## CRF250R CRF450R | 足回り、フレーム(3)

#### ■フロントホイールカラー形状比較図

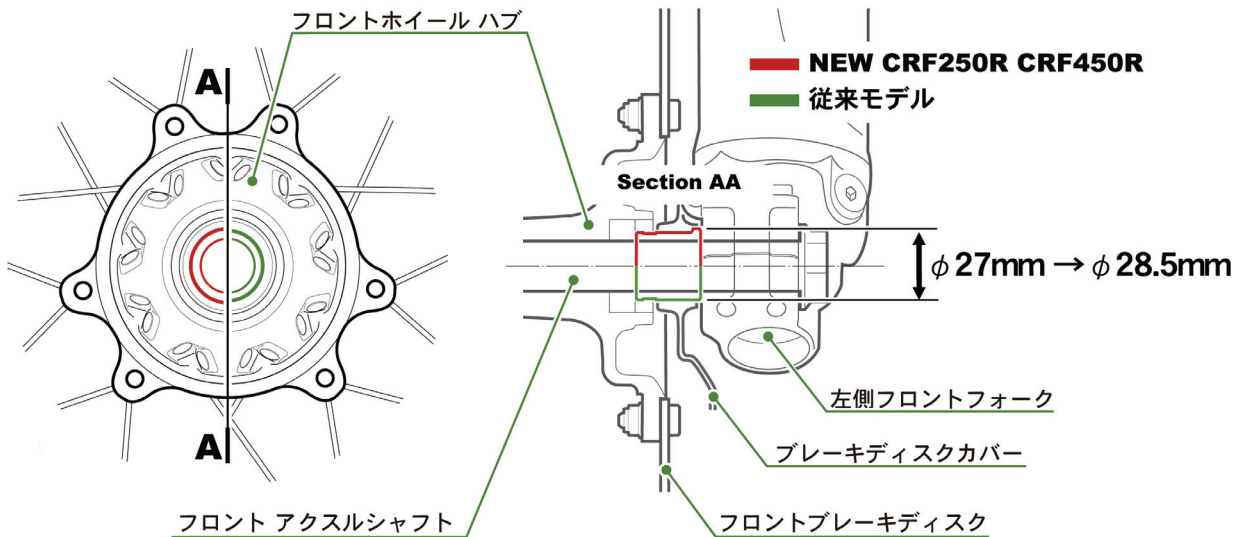
フロントホイール回りでは、操作性とタイヤ接地特性の向上をねらい、フロントホイールカラーの座面径をφ27mm からφ28.5mm へ変更しました。これによりフロントフォークに対するアクスルのたわみを抑制し、ホイールの支持剛性を高めています。
